REPONSE A LA DEMANDE DE PIECES MANQUANTES – PC N° 11430 23 00009

PROJET PHOTOVOLTAÏQUE DE SAINT-ANNE VILLENEUVE-LA-COMPTAL (11)

PC 11430 23 00009

La PC03, a été révisée avec des coupes :

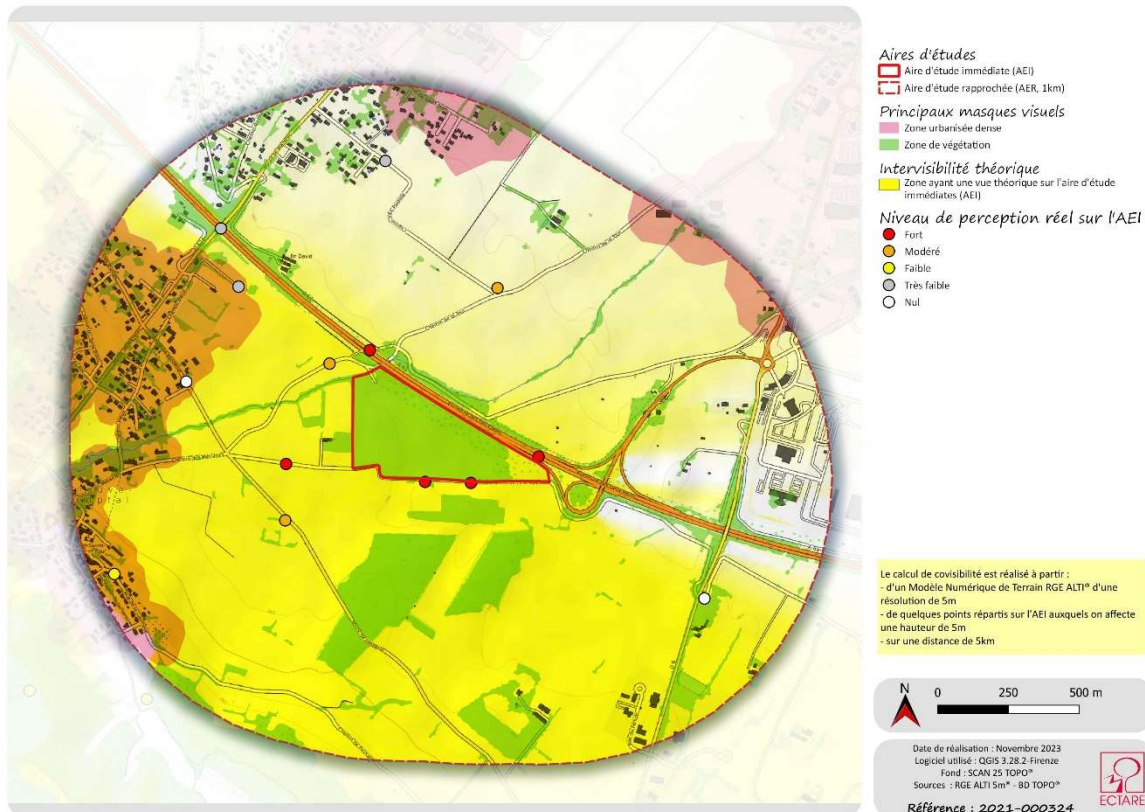
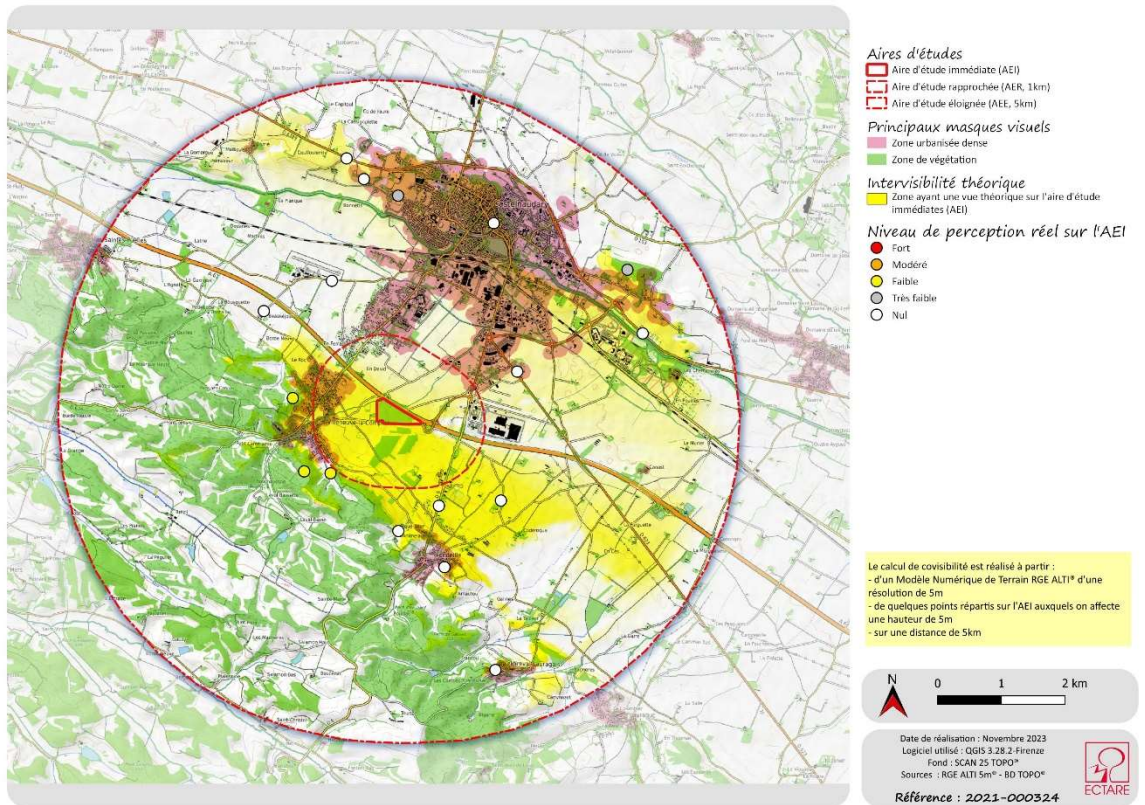
Les coupes doivent se prolonger jusqu'aux limites du projet, intégrant les voies périphériques et clôtures.

- Prolonger jusqu'aux limites du projet
- Intégrant les voies périphériques et les clôtures
